Oggetto: [ID: 7963] Proponente - Autorità di Sistema Portuale del Mare di Sicilia Occidentale
Porto di Trapani - *Lavori di salpamento della Diga Ronciglio, dragaggio dei fondali antistanti e*

messa in esercizio delle banchine a ponente dello Sporgente Ronciglio. - Procedimento di VIA. - ZPS ITA010028, ZSC ITA 010007, RAMSAR cod. 2329, IBA 158, Riserva Naturale Orientata Saline di Trapani e Paceco – PRP del 1962 privo di verifica preliminare ambientale anche nella versione aggiornata e adottata nel 2002; Vinca priva anche della valutazione “congiuntamente con altri piani e/o progetti”. Parere preliminare negativo

BREVE DISAMINA CARENZE RISCONTRATE VINCA E SIA

In alto, screen shot legenda TAV 10 pag. 12 elaborato *SIA-AL-BIO-CT-01-01-signed-signed componente biodiversità* – in essa non è riportata la *Posidonia oceanica*

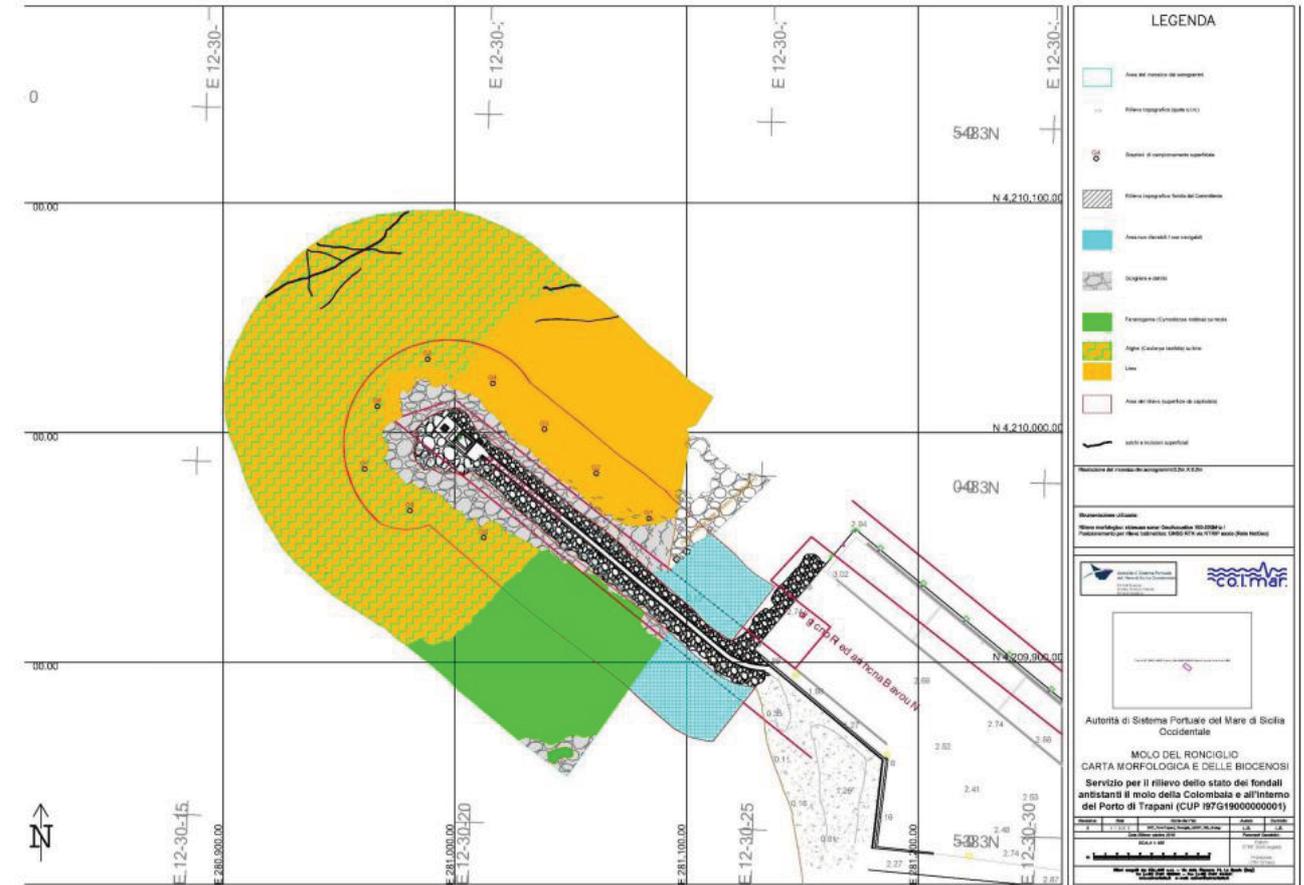
La *Posidonia oceanica* nell'elaborato che dovrebbe riportare la biodiversità, tutta, viene indicata solo presso il molo Colombaia (lato ovest), TAV 12 (elaborato *SIA-AL-BIO-CT-01-01-signed-signed componente biodiversità*).

In alto, screen shot pag. 14 (TAV 12) dell'elaborato SIA-AL-BIO-CT-01-01-signed-signed componente biodiversità

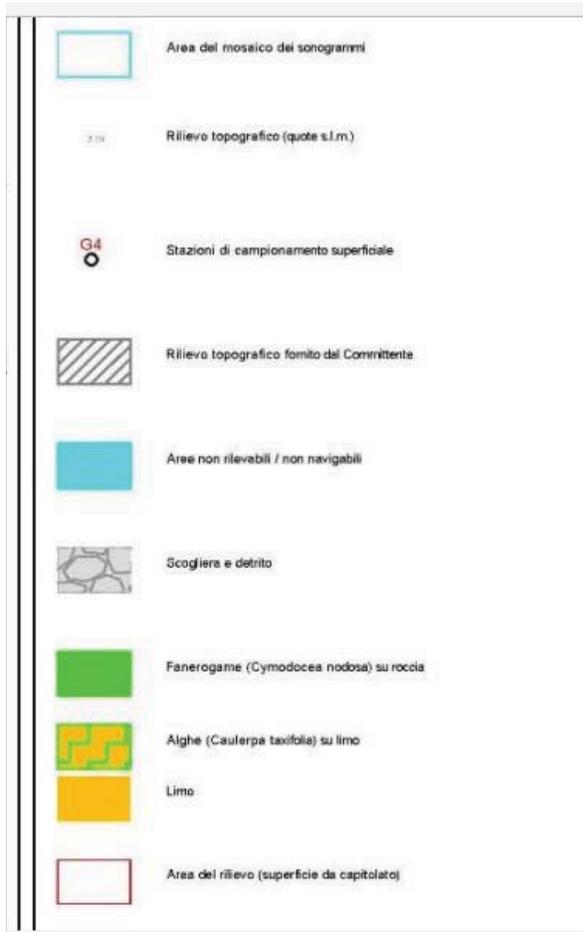
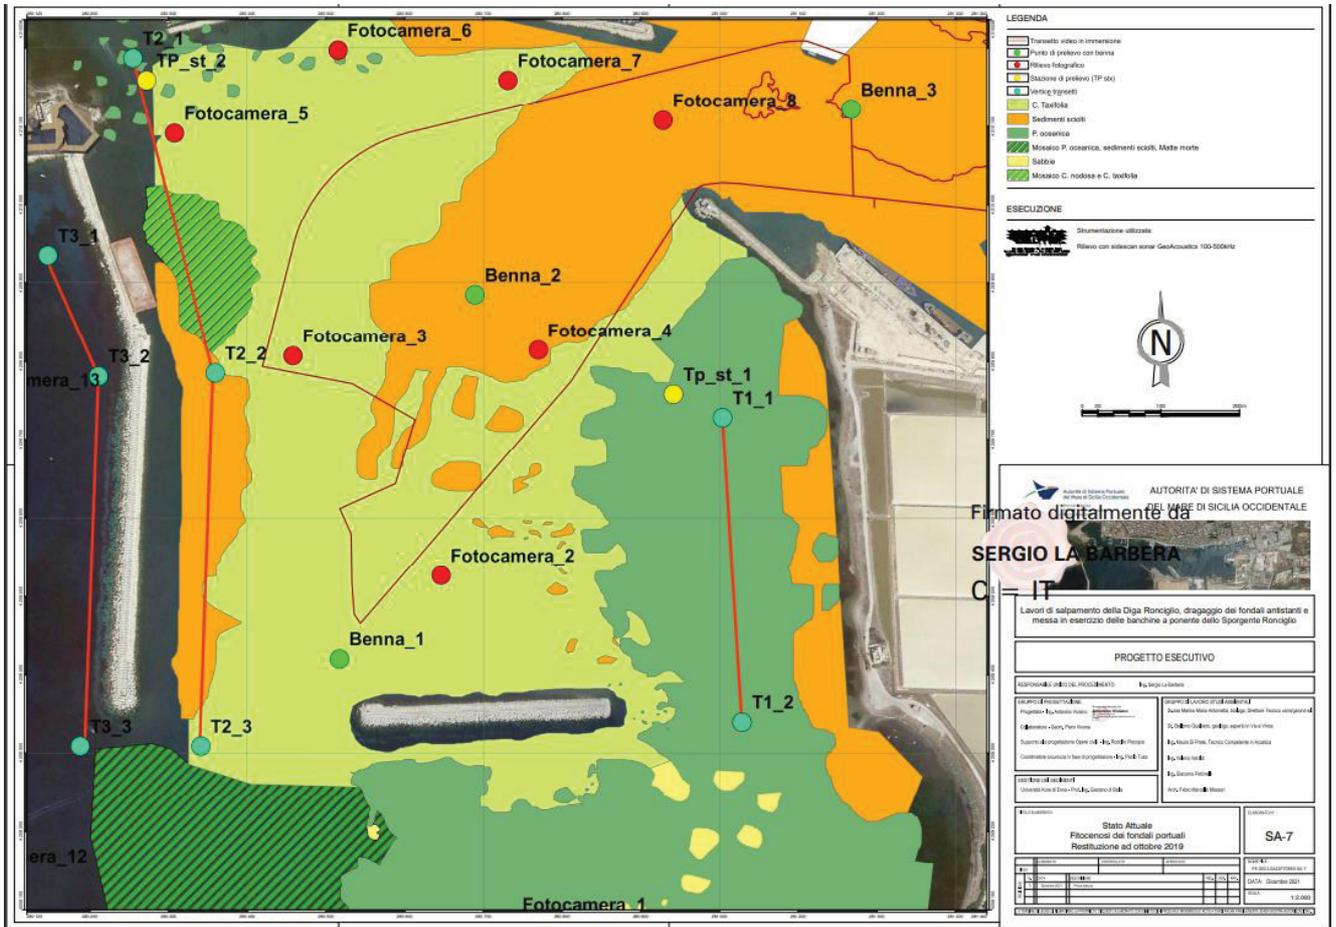
Anche nella mappa più dettagliata dell'area di progetto, non si rinviene la *Posidonia oceanica* che pure è rappresentata nell'elaborato *PE-2021-ZA22F7CBE0-SA-7-signed-signed Fitocenosi dei fondali portuali* (non inserita nell'elaborato specifico sulla biodiversità) e dichiarata presente a ridosso del molo nello SIA e nella stessa VINCA oltre che nella Relazione Tecnica Generale:

In alto, screen shot legenda mappa TAV 12 dell'elaborato *SIA-AL-BIO-CT-01-01-signed-signed componente biodiversità* – non è presente la *Posidonia oceanica*

In alto, dettaglio dello screen shot già riportato sopra, **elaborato PE-2021-ZA22F7CBE0-ECO-2-signed-signed Fasi di caratterizzazione** . Il cerchio rosso da noi inserito, evidenzia l’area di stoccaggio dei “materiali lapidei”, **ricadente in ZPS/ZSC**.

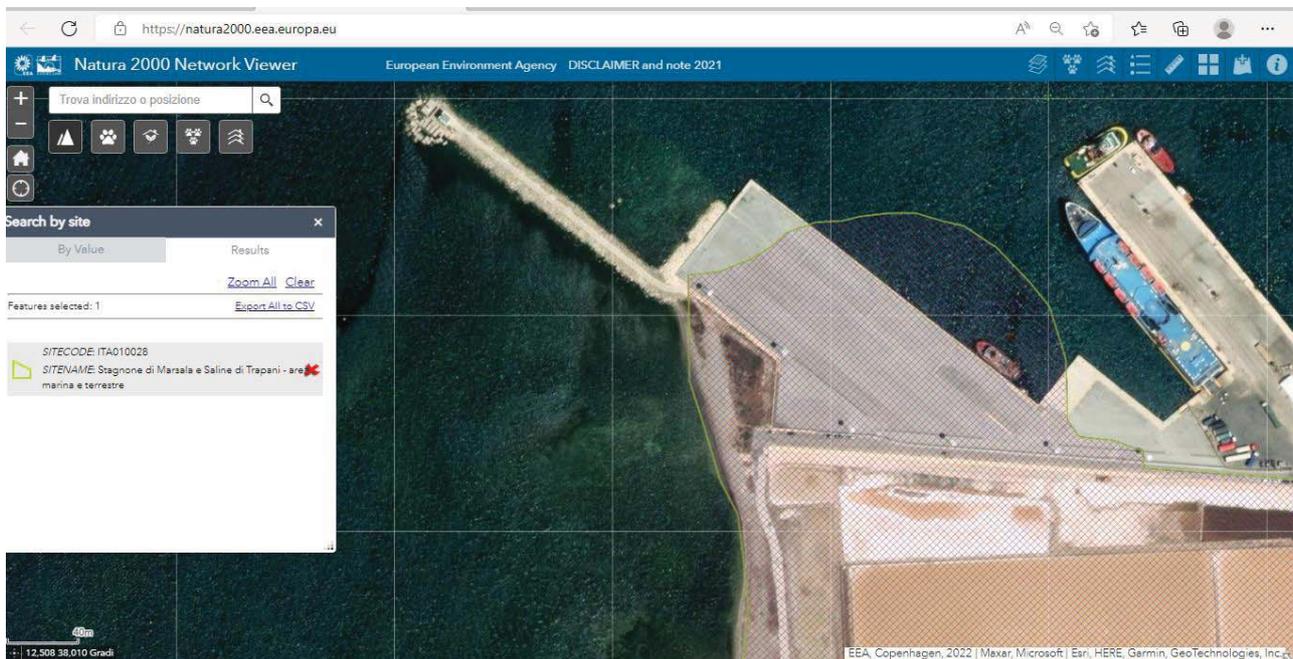
Nel non comprendere a quale "**realizzazione di opere a verde**" si faccia riferimento, preme evidenziare che contrariamente a quanto affermato, per la scelta effettuata per l'area di cantiere non risulta valutata, quanto meno non prioritariamente e non correttamente, la **distanza da ricettori sensibili** nè i **vincoli e/o prescrizioni limitative all'uso del territorio, morfologia e valenza ambientale dello stesso**.

Screen shot Sito Natura 2000 e nuovo molo Rongiglio, area individuata quale cantiere, immagine dal sito [Natura 2000 Network Viewer \(europa.eu\)](https://natura2000.eea.europa.eu) ricadente in ZPS, ZSC, RAMSAR, IBA.

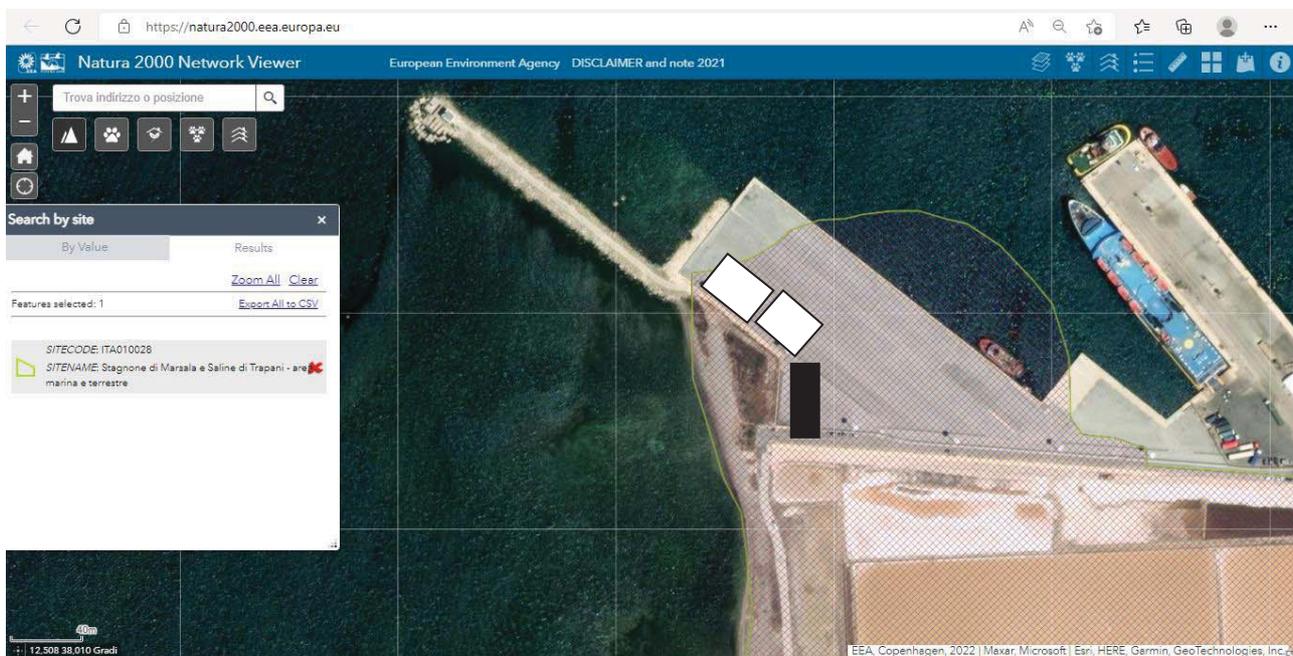
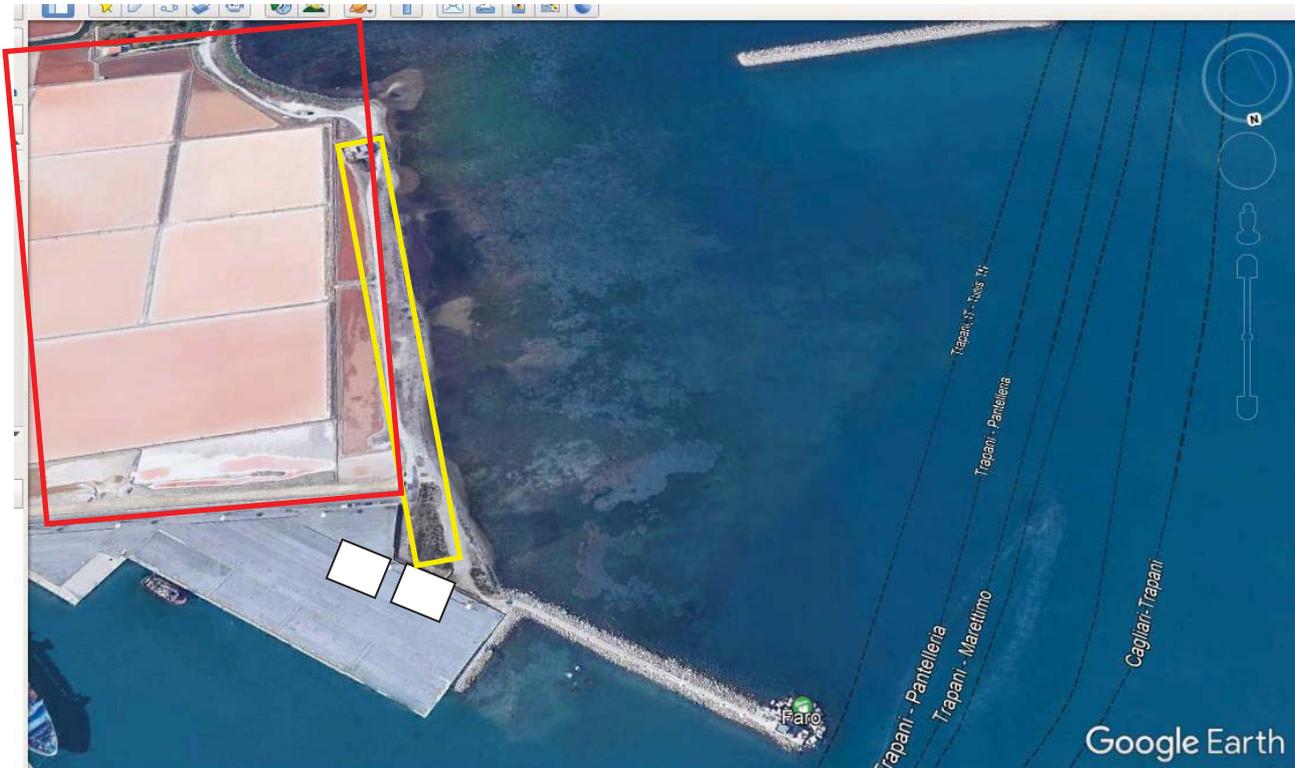
Sotto, stesso screen shot (ZPS e ZSC zigrinate in giallo) con collocate da noi (**rettangolo bianco**) le aree previste per lo stoccaggio di 18 mila mc di massi. In **rettangolo nero** "Uffici, mensa, WC, spogliatoi" come indicato nella mappa di pag. 31 della VINCA)

Veduta area di cantiere (screen shot da Google Earth) con indicati da noi i punti per lo stoccaggio dei 18 mila mc di massi (**rettangoli bianchi**), **riquadro rosso** indica le saline attive oltre che habitat prioritario cod. 1150 (tutte, a partire dal confine con l'area prevista per il cantiere), il **riquadro giallo** l'area in cui è presente la *Calendula maritima* Guss, unica stazione naturale in cui è presente in tutto il territorio protetto.

In alto, screen shot TAV 1 Nell'elaborato *SIA-AL-BIO-CT-01-01-signed-signed componente biodiversità*, in basso screen shot TAV 7;

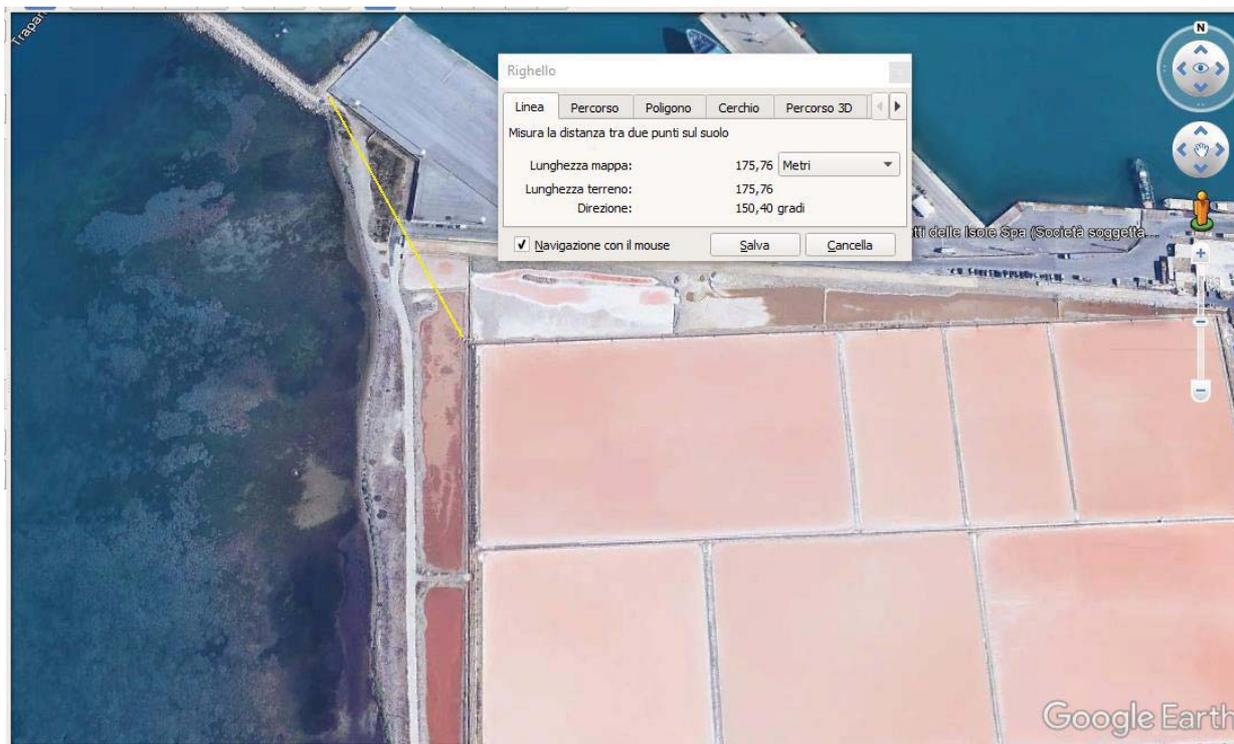
Lo studio di impatto ambientale deve contenere elementi sugli aspetti anche ambientali, non solo legati alla salute umana, né può delegare alla VINCA tali aspetti.

Gli aspetti ambientali (tutti) devono essere oggetto dello SIA, la VINCA amplia con specifici riferimenti ai motivi istitutivi del Sito Natura 2000, alle specie e habitat per i quali è stato istituito, in riferimento agli obblighi di conservazione, tenuto conto del Piano di Gestione del Sito Natura 2000, con i dettagli e i contenuti di cui all'Allegato G del D.P.R. 357/97 e smi e alle Nuove Linee Guida VInCA.

In alto, screen shot pag. 370 dello SIA

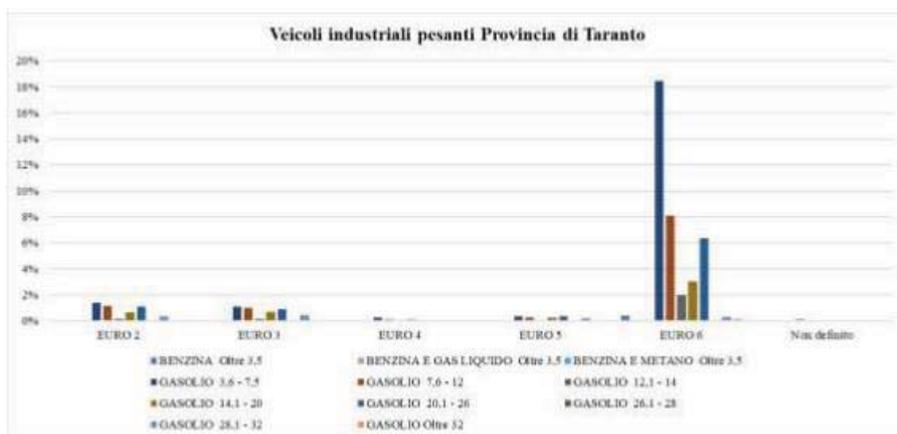
Si segnala anche che a pag. 370 dello SIA la tabella del traffico veicolare sia mezzi pesanti che leggeri è relativa alla provincia di Taranto.

In alto, screen shot pag. 30 dello SIA

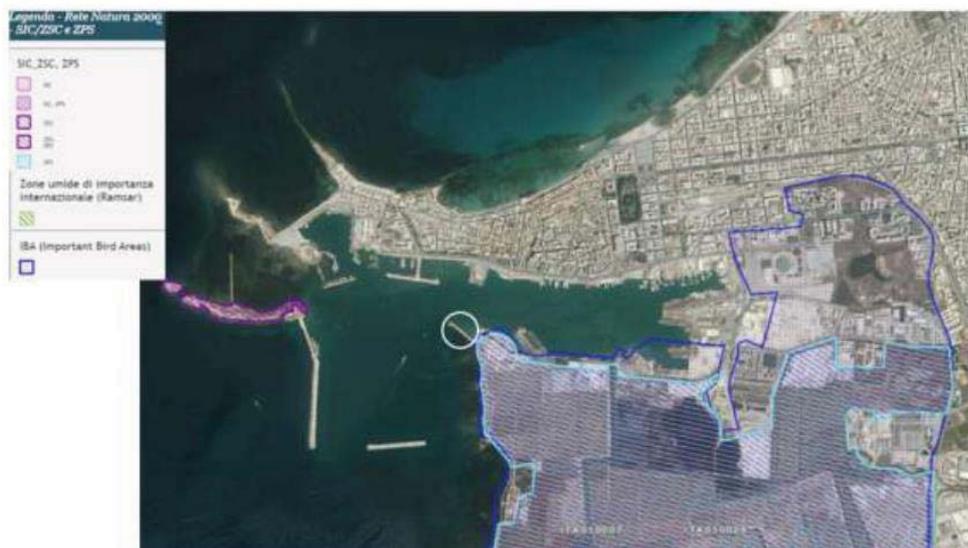
Nello SIA si ha un riporto in mappa della ZSC isola Colombaia, a pag. 30, ma non si sviluppa alcuna analisi relativamente alle attività previste in sua prossimità e continuità ambientale, anche solo in termini di ambiente marino e relative specie, a prescindere se ricadente in Sito Natura 2000 o se habitat prioritariamente protetto e **pertanto da tutelare anche fuori dai Siti Natura 2000.**

In alto, screen shot pag. 19 della Sintesi non tecnica SNT-AL-AMB-RE-01-01-signed-signed Sintesi non tecnica – non è evidenziata la ZSC dell'isola della Colombaia

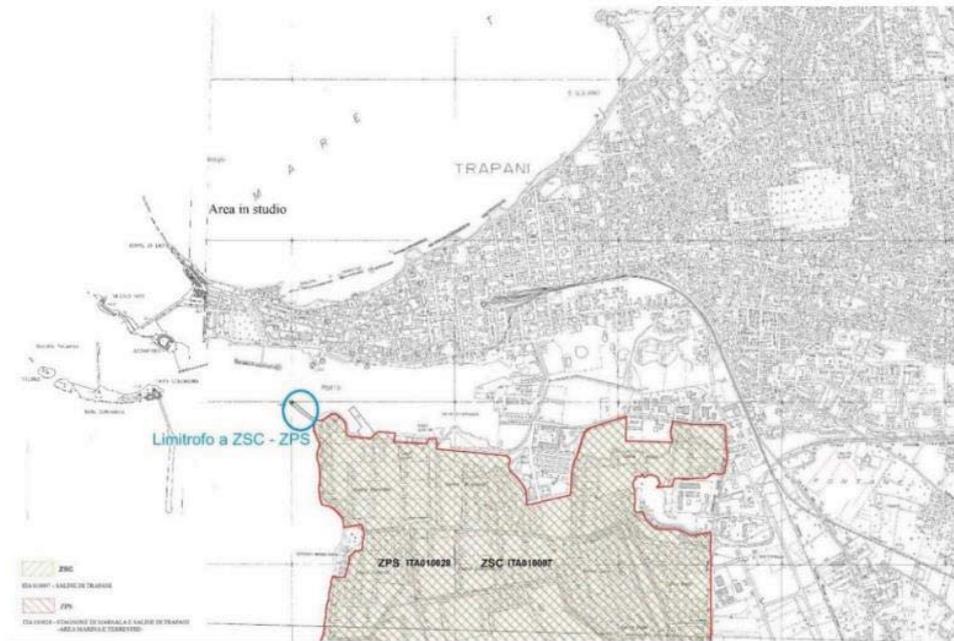
Nella Sintesi non tecnica, non si fa più alcun riferimento alla ZSC dell'Isola della Colombaia

Si riporta a seguire screen shot dell'elaborato PE-2021-ZA22F7CBE0-EGP-1-signed-signed PRP ante ATF nel quale si evince che il Molo a T non era nel PRP.

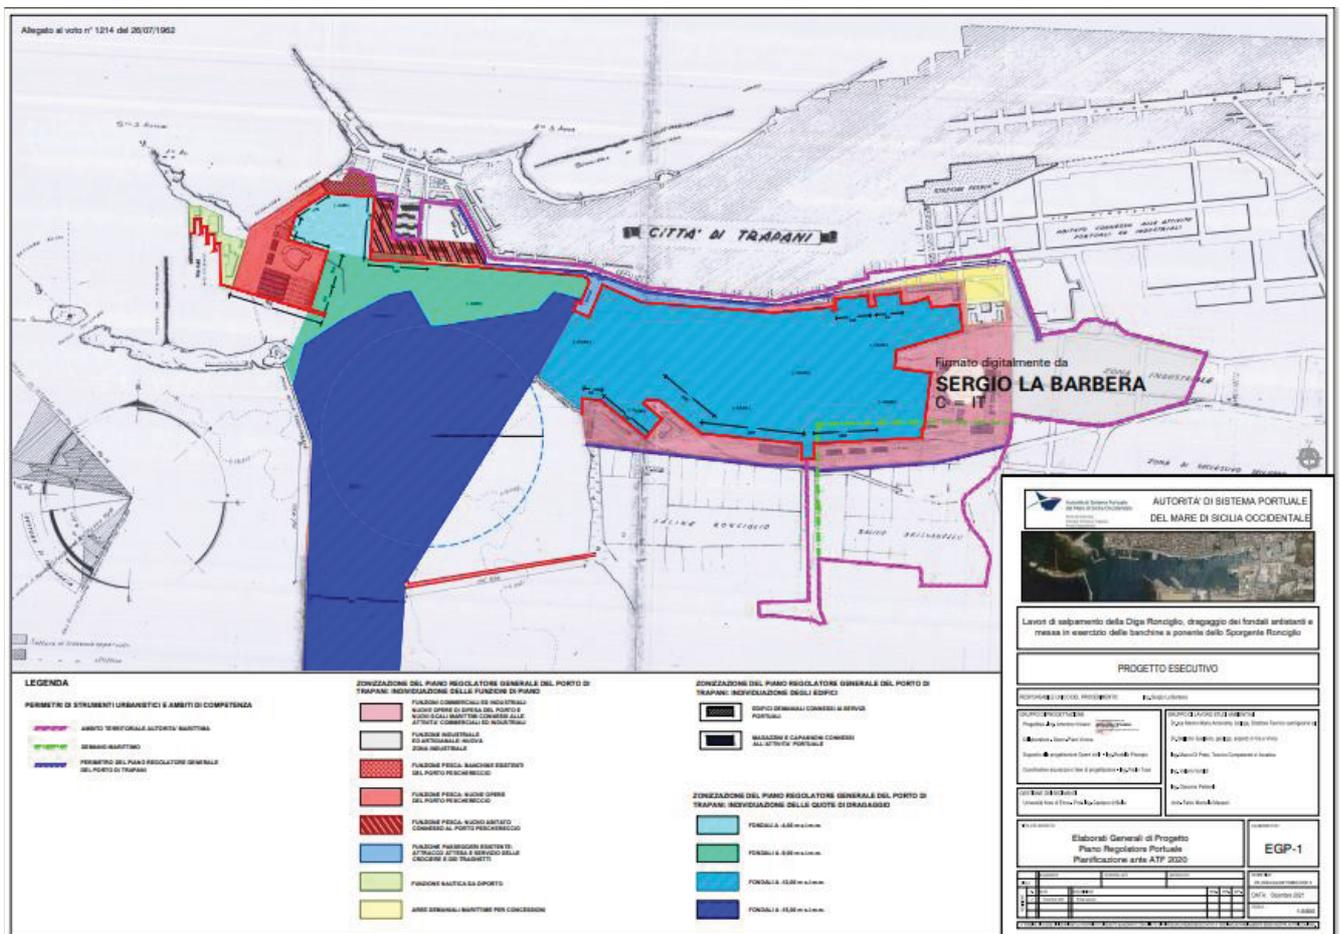
Diverse opere, alcune realizzate sulla base del PRP del 1962, altre non previste in esso (l'attuale Molo a T), potrebbero essere considerate modificabili e/o eliminabili al fine di ottenere analogo risultato.
